# ZARZĄD OCZYSZCZANIA MIASTA

ZOM/NZP-3/KP/6/2676 /16

## dot. przetargu nieograniczonego ZOM/KP/6/16 na budowę placu zabaw na terenie Parku Ujazdowskiego

V17. TUNEL OTWARTY -  
PRZEKRÓJ A-A' 1:20

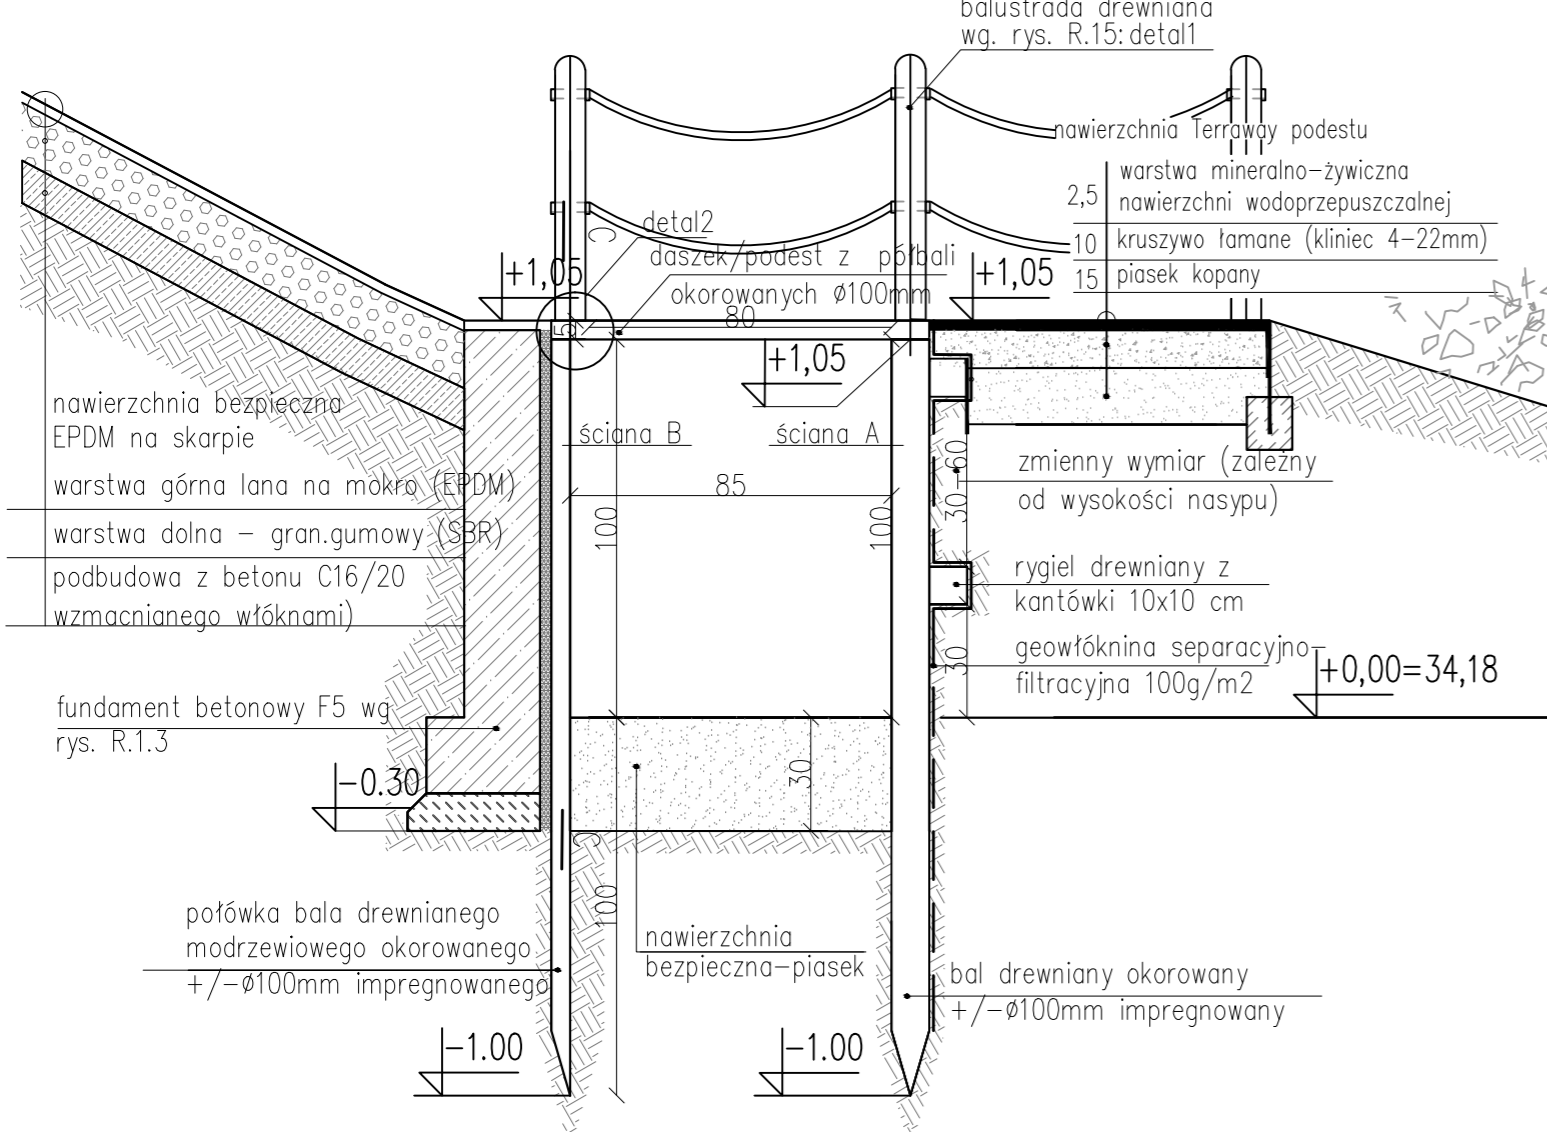
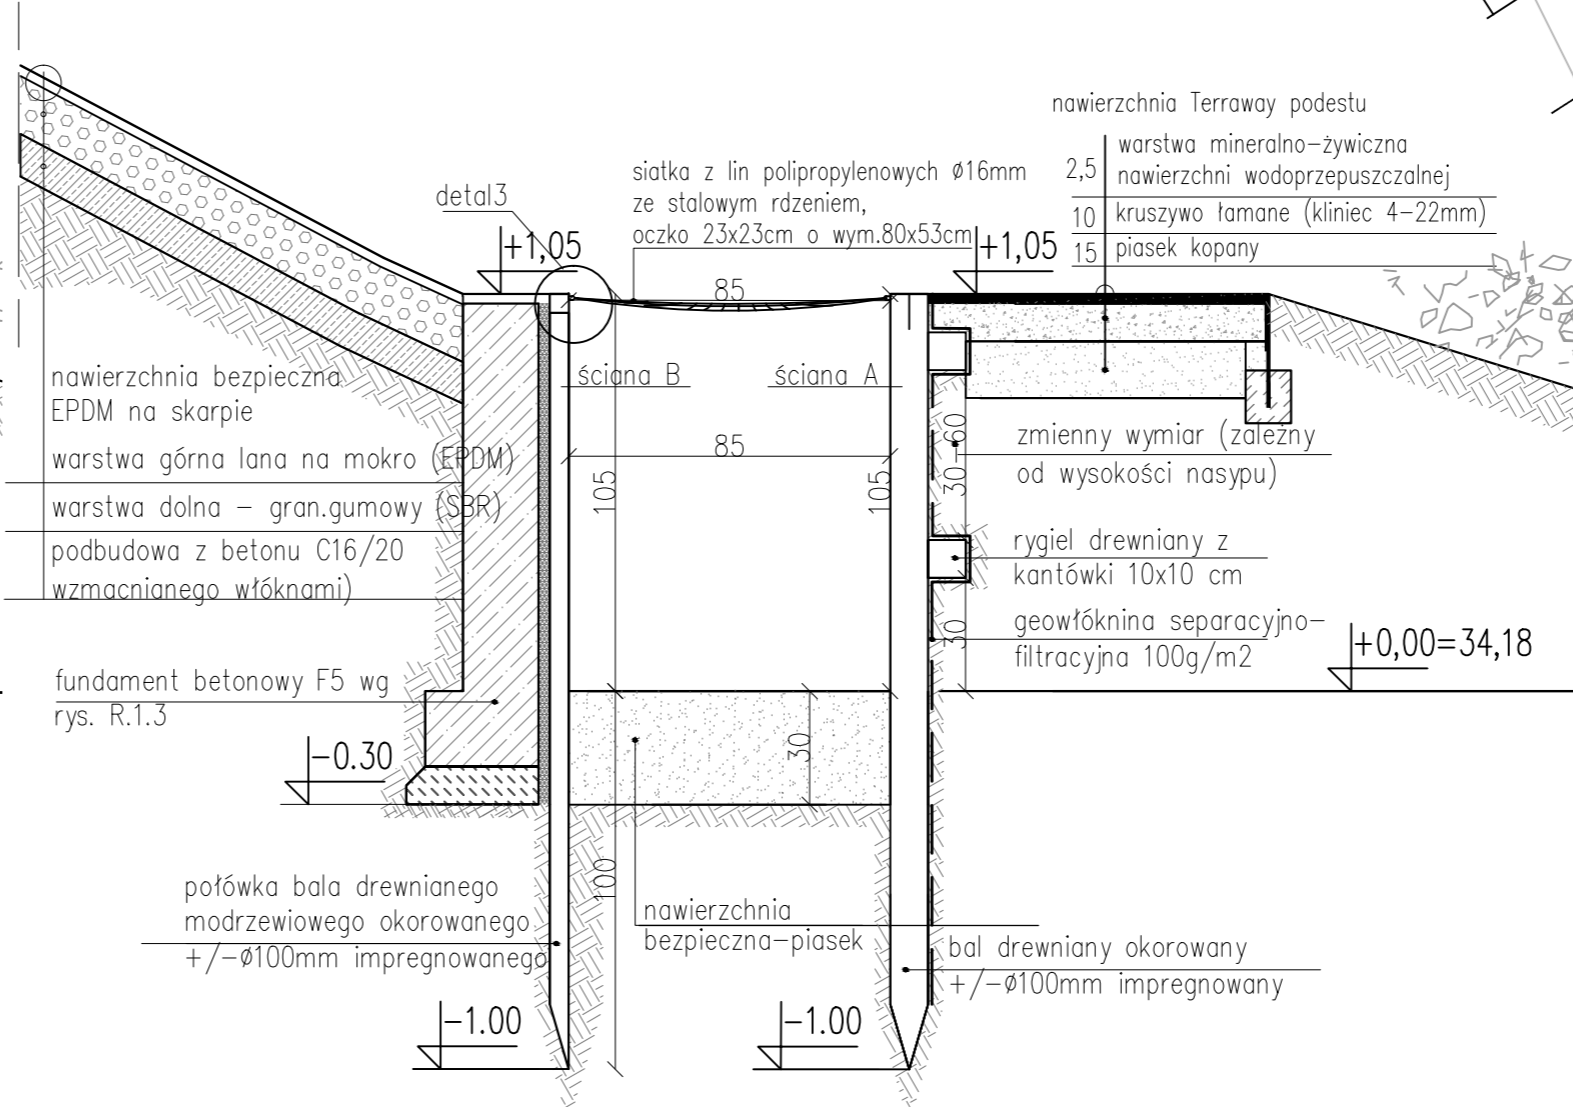
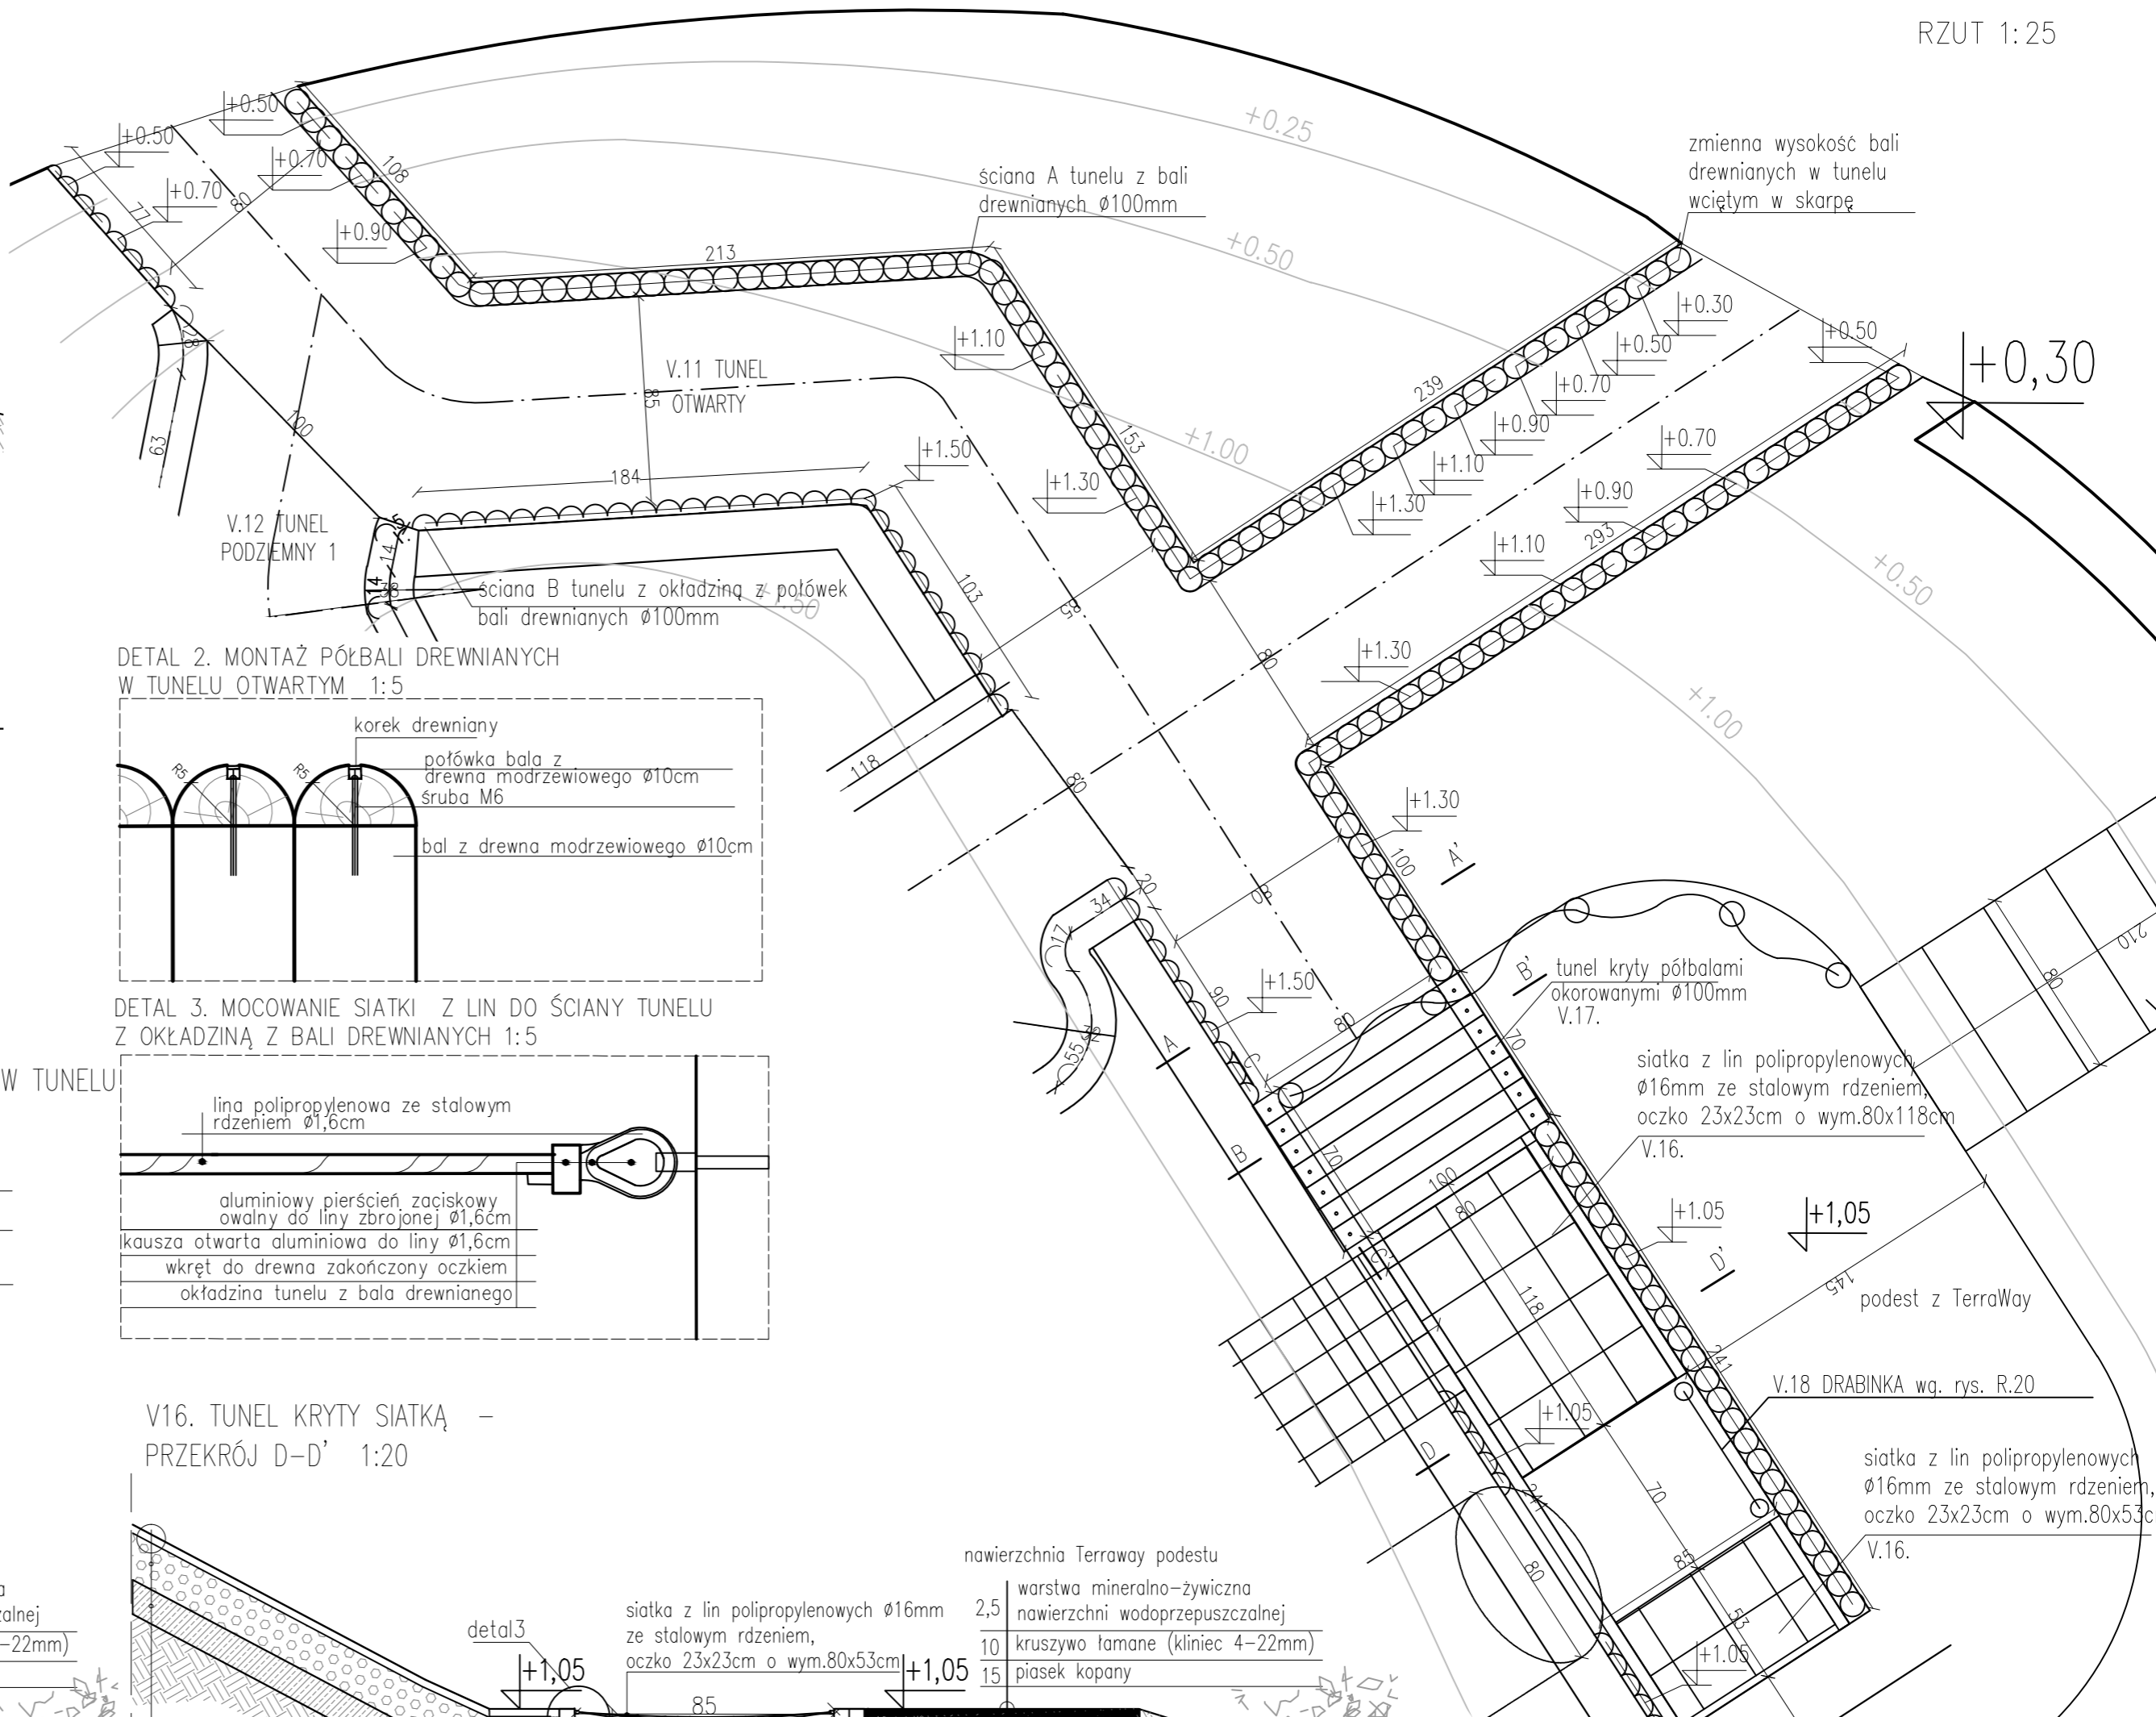
25. Prosimy o przekazanie rysunków konstrukcyjnych wraz z obliczeniami konstrukcyjnymi ścian żelbetowych tuneli V.11, V16, V17
26. Prosimy o przekazanie rysunków wraz z obliczeniami konstrukcyjnymi fundamentów schodów 1.IV.14

30. Prosimy o udostępnienie rysunków konstrukcyjnych wraz z obliczeniami konstrukcyjnymi ścian żelbetowych tuneli V.11, V16, V17
31. Prosimy o udostępnienie rysunków wraz z obliczeniami konstrukcyjnymi ściany oporowej żelbetowej schodów 1 IV.14

**Tytuł:**  
 Wieża 1 (III.6) - Konstrukcja fundamentu. Rysunek szalunkowy.

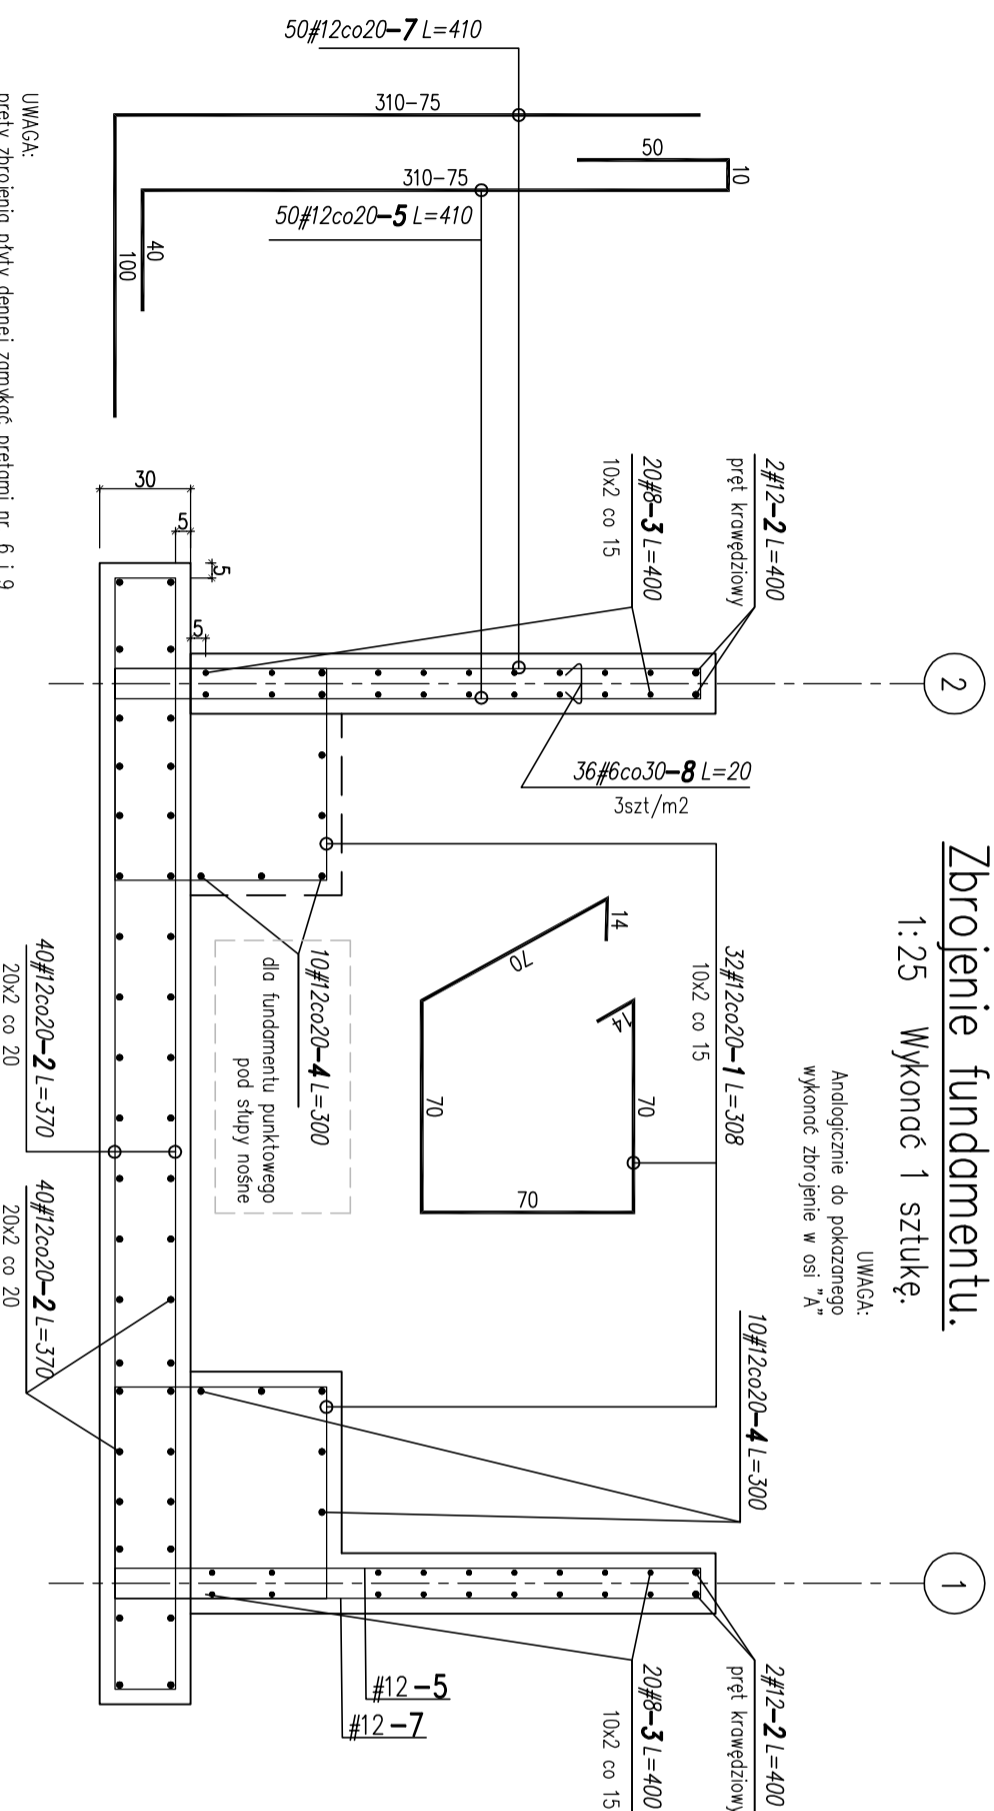
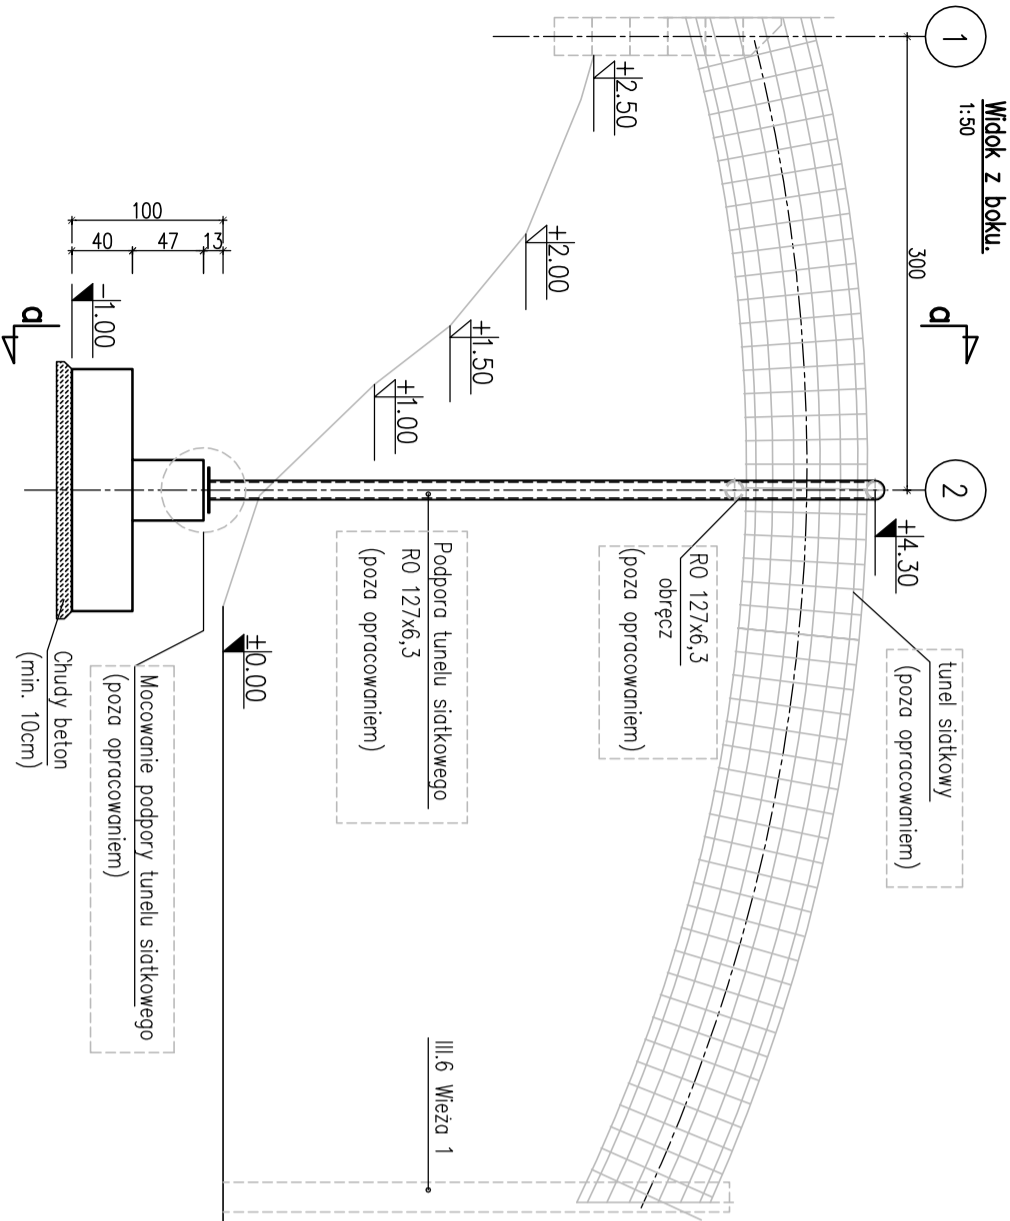
27. Prosimy o przekazanie rysunku przedstawiającego rozwiązanie wyjścia z tunelu siatkowego IV.1 do wieży 1 nr III.6 oraz o sposób montażu tunelu siatkowego do ciosów granitowych wieży 1, nr zabawki IV.2

Ad. 24. Uzupełnia się część graficzną projektu wykonawczego będącego zał. nr 6 do SIWZ o rysunki:  
- R.38.2 Wieża 1 (III.6) Konstrukcja fundamentu. Rysunek szalunkowy.  
- R.38.3 Wieża 1 (III.6) Konstrukcja fundamentu. Zbrojenie.  
- R.45.2 Tunel siatkowy zawieszony (IV.1). Konstrukcja fundamentu pod podporą.
